**Planentwurf 1. Änderung des sachlichen Teilflächennutzungsplans  
Windenergie der Gemeinde Treplin -  
Beteiligung der Öffentlichkeit gem. § 3 Abs. 2 BauGB**

**Wesentliche umweltbezogene Stellungnahmen**

Widerspruch zur Bekanntmachung der öffentlichen Auslegungen zum Vorentwurf der 1. Änderung des Bebauungsplans „Windpark Treplin“ sowie Bekanntmachung der öffentlichen Auslegung zum Vorentwurf der 1. Änderung des Sachlichen TFNP „Windenergie“ Gemeinde Treplin

**Karte  
12**  
Naturschutzrechtlich festgesetzte Schutzgebiete  
in der Umgebung

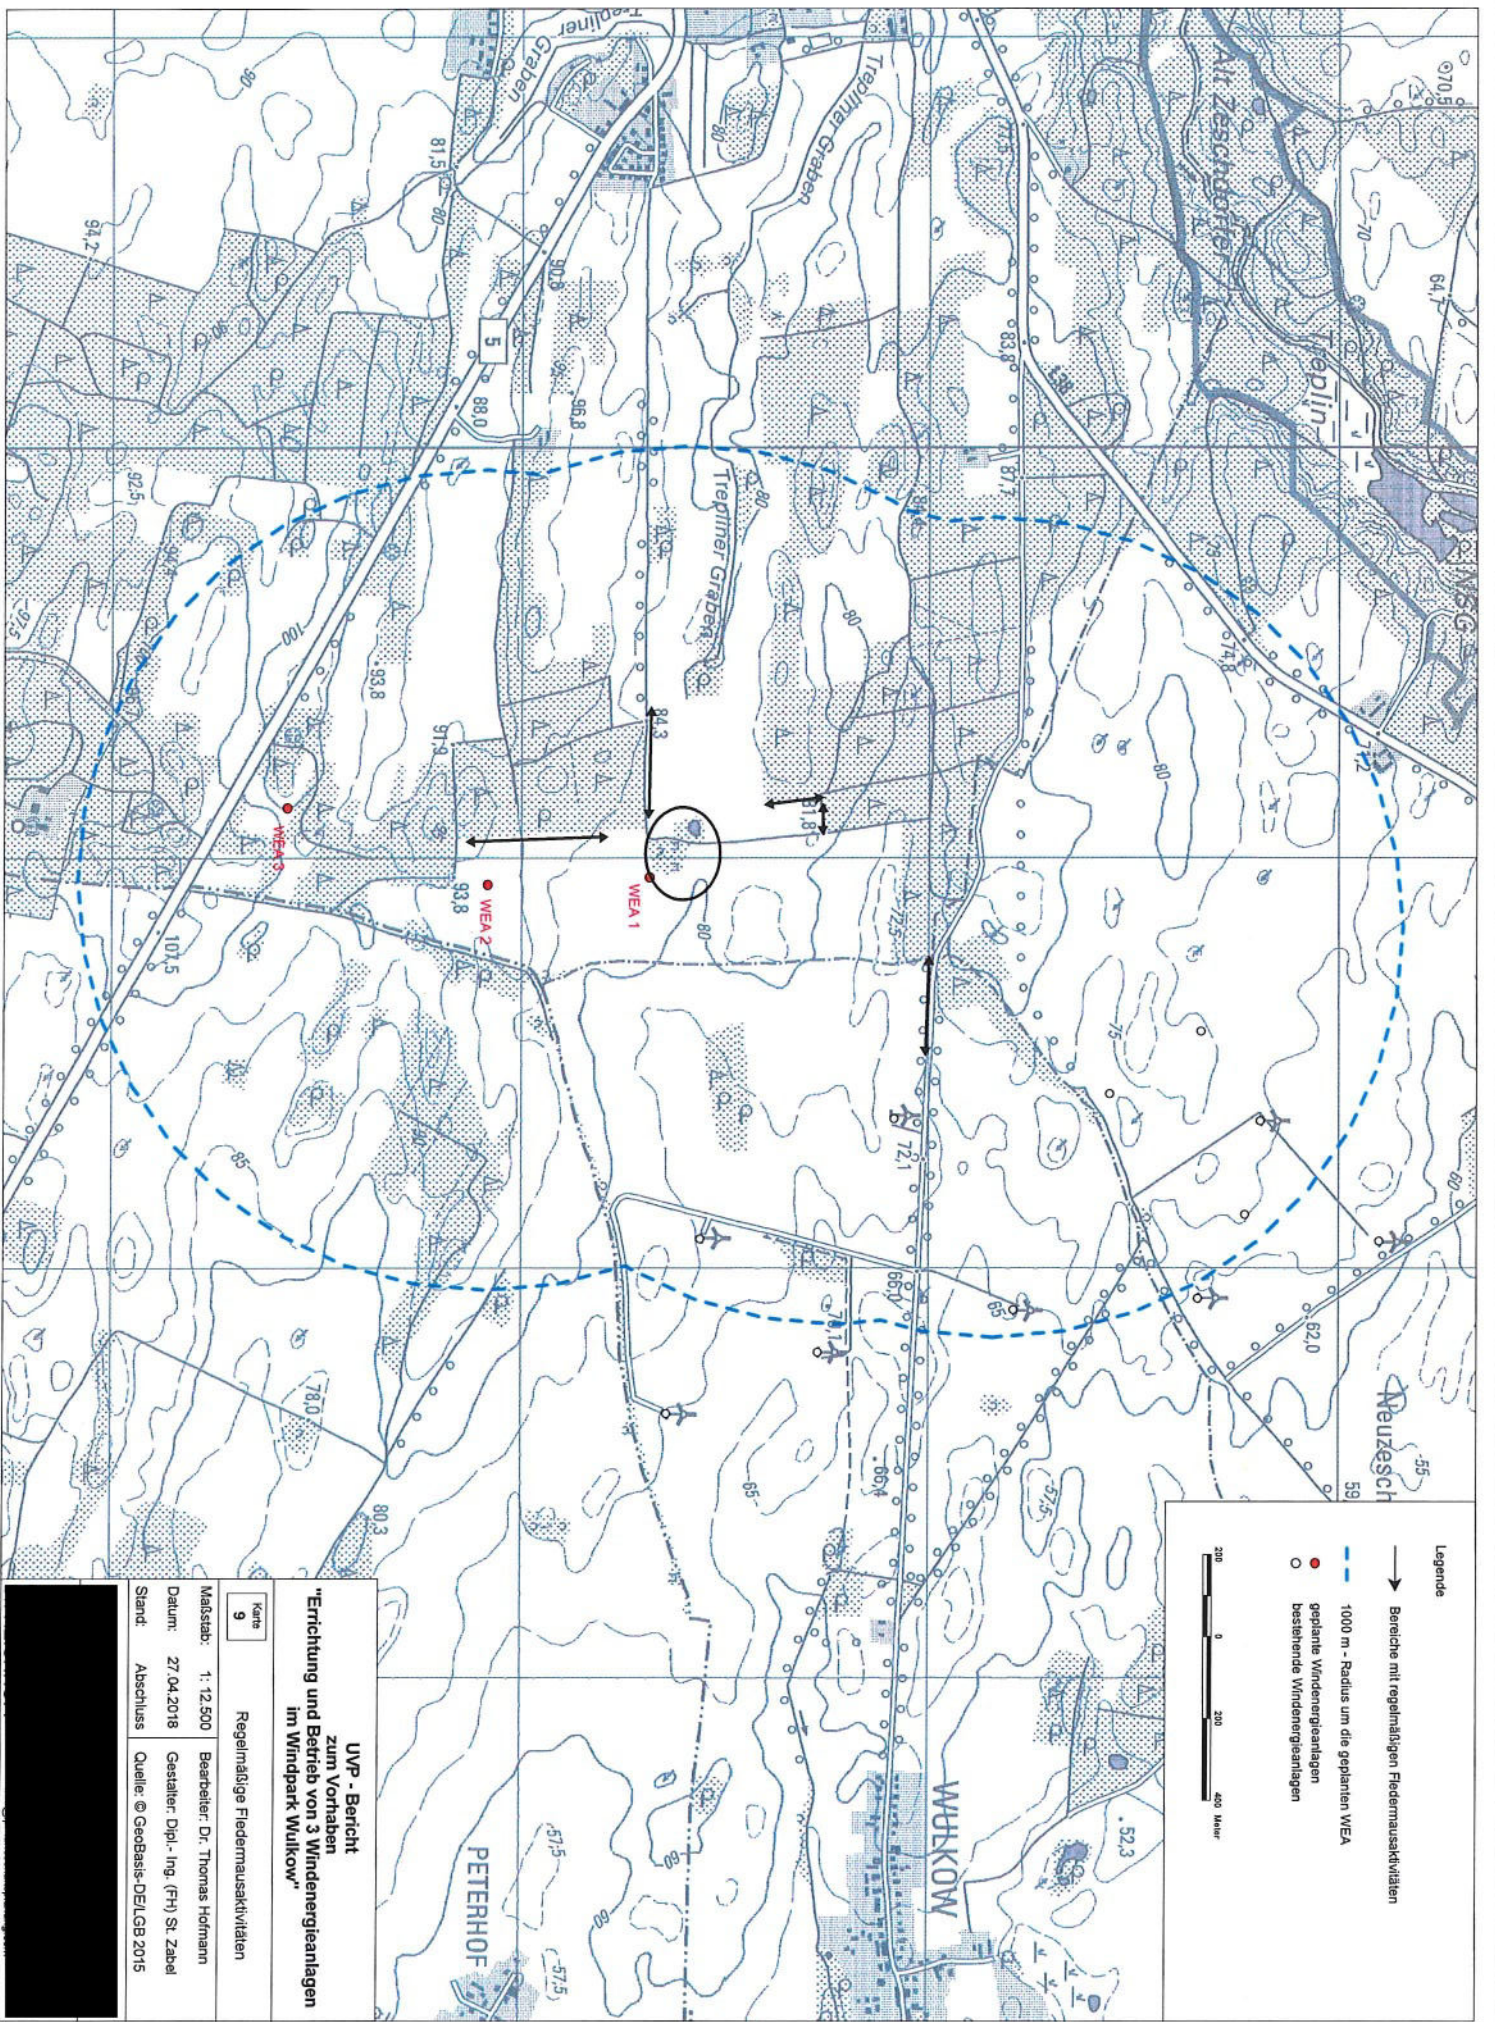
#### 11. Windrad in unmittelbarer Nähe zum Landschaftsschutzgebiet und aktuell auch ein potentielles FFH – Gebiet

In unmittelbarer Nähe zum geplanten Windrad befindet sich ein ausgewiesenes Landschaftsschutzgebiet. Dort ist eine besonders hohe Konzentration von Brutvögeln verschiedenster und gefährdeter Arten (Neuntöter). Dies wurde in den Gutachten aus dem Jahr 2018/ 2019 dargestellt, aktuelle Beobachtungsergebnisse liegen nicht vor.

Karte 9      Regelmäßige Fledermausaktivitäten

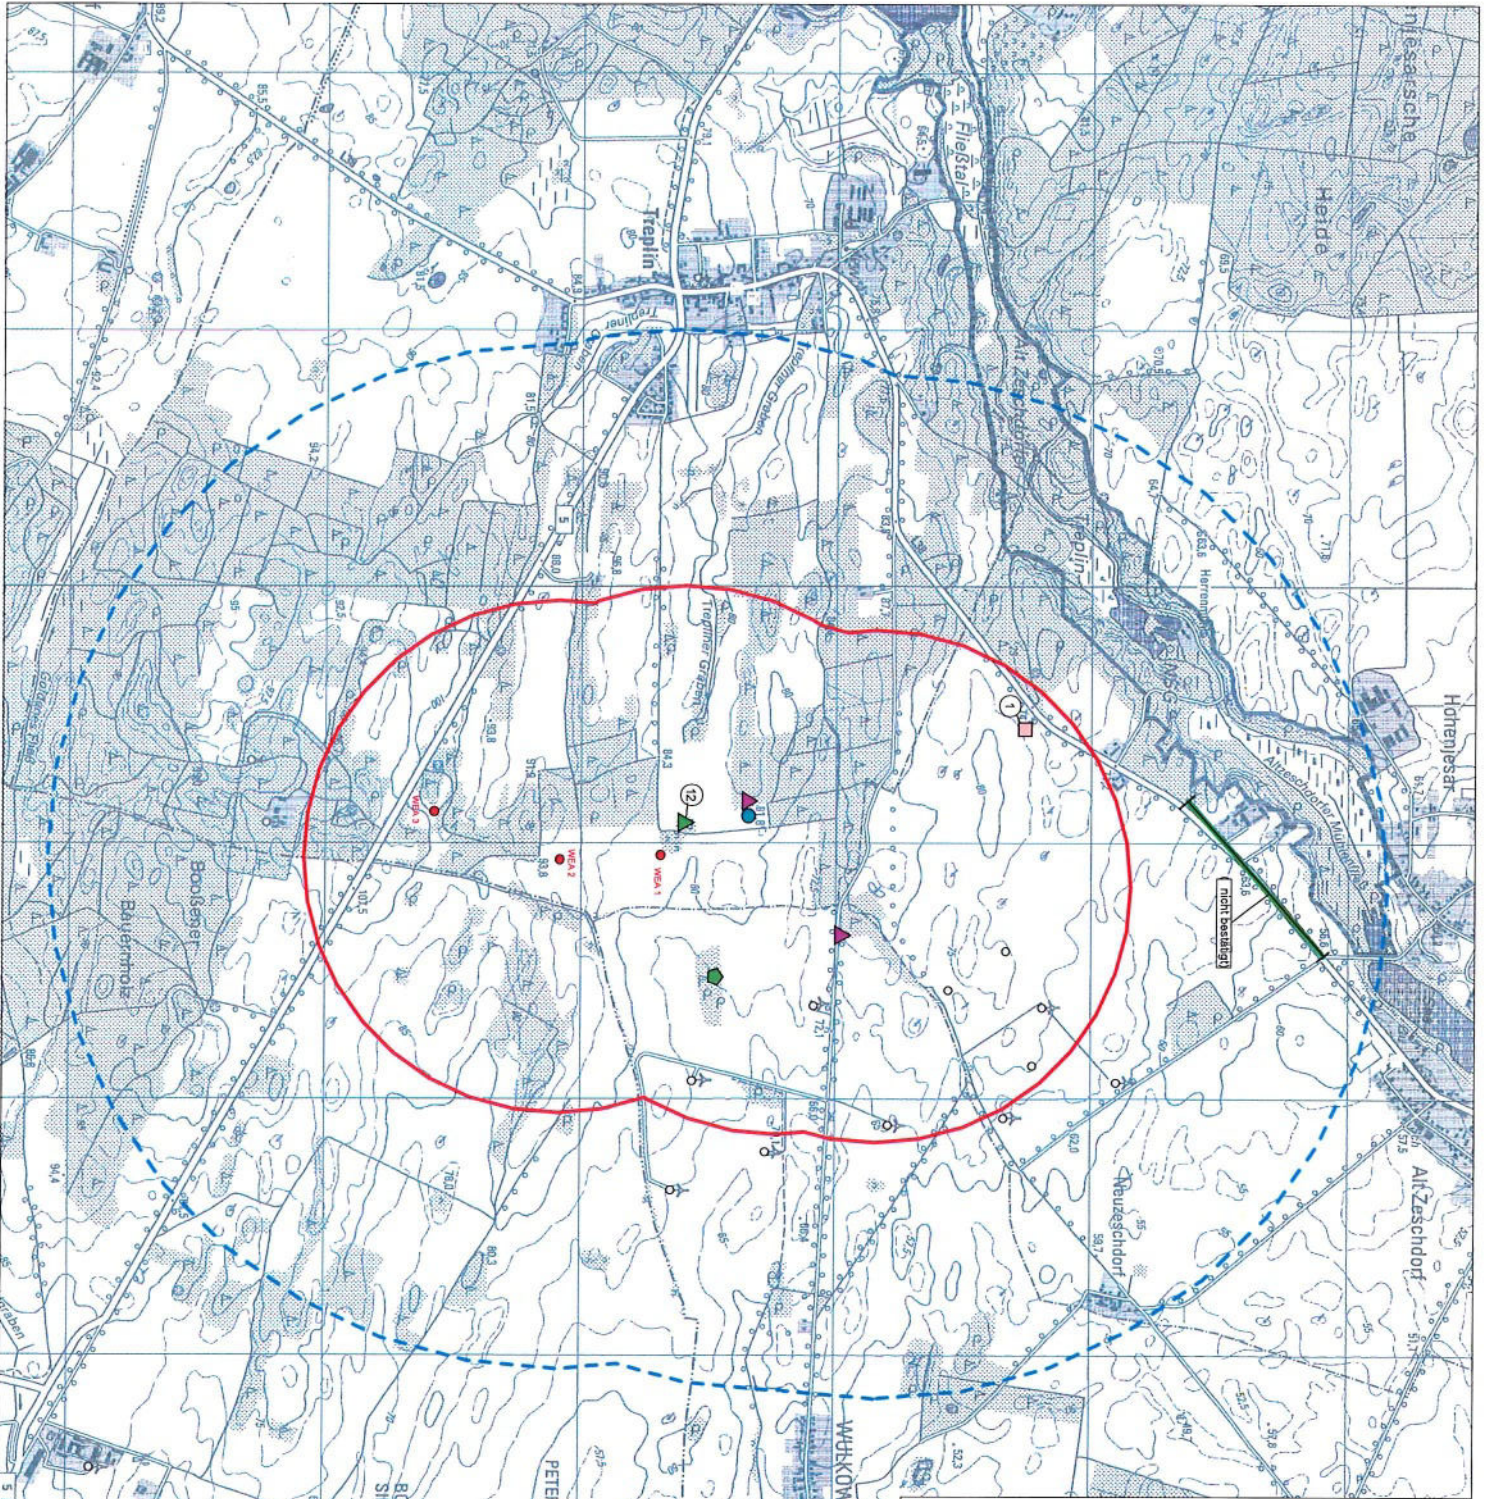
Ein Fledermausquartier (Winterquartier) wurde direkt neben einem WKA festgestellt und bestätigt. Aus diesem Grund musste der Investor (UKA Cottbus) ein Fledermausabschaltmodul in allen drei Anlagen verbauen. Durch den Unterzeichner wurde in einer öffentlichen Sitzung angekündigt, dass die Abschaltungsvorrichtung kontrolliert werde. Seit dem ersten Tag nach Inbetriebnahme der WKA wurde nachvollziehbar gegen die Auflagen verstoßen, da die Windräder in der Nacht nicht abgeschaltet wurden. Auf Drängen des Unterzeichners wurde mit Zustimmung der UKA Cottbus ein vor Ort Termin im LfU Ast. Frankfurt (Oder) zu Auswertezwecken zugestimmt. Diese ergab anhand der elektronischen Daten im LfU eine Fehlerquote von 30 %. Dies bedeutet die Windräder haben, in einem nicht unerheblichen Maße, Profit zum Nachteil der Fledermäuse/ Tierwelt erzielt. Und das war bewusst und gewollt, da das Kontrollbegehren angekündigt wurde. Somit ist Vorsatz zu unterstellen.

Beim Bau einer weiteren, noch größeren Anlage, wird der Bewegungsradius der Fledermäuse extrem minimiert. In Richtung des dortigen Waldes, wo sehr viele Brutvogelarten beheimatet sind, befindet sich ebenfalls die Nahrungsgrundlage der Fledermäuse. In selbige Achse wie die bisherigen drei WKA wird diese die Flugbahn einschränken.
